改善箇所説明図

不具合の内容

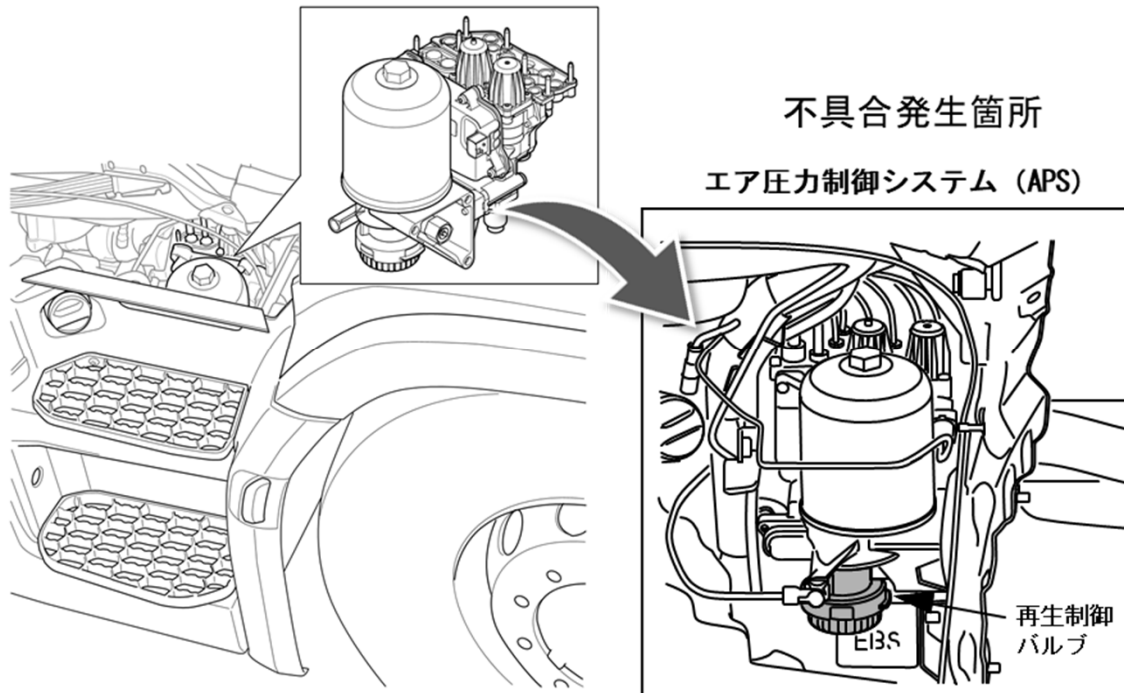
エア圧力制御システム（APS）において、エアドライヤ再生制御バルブの設計が不適切なため、エア圧力の気密が保持できないものがある。そのため、エア漏れが発生し、警告灯が点灯する又は、エンジン始動後にエア圧力が上がらないことでパーキングブレーキが解除できず、走行できなくなるおそれがある。

全車両、エア圧力制御システムのエアドライヤ再生制御バルブを対策品と交換する。
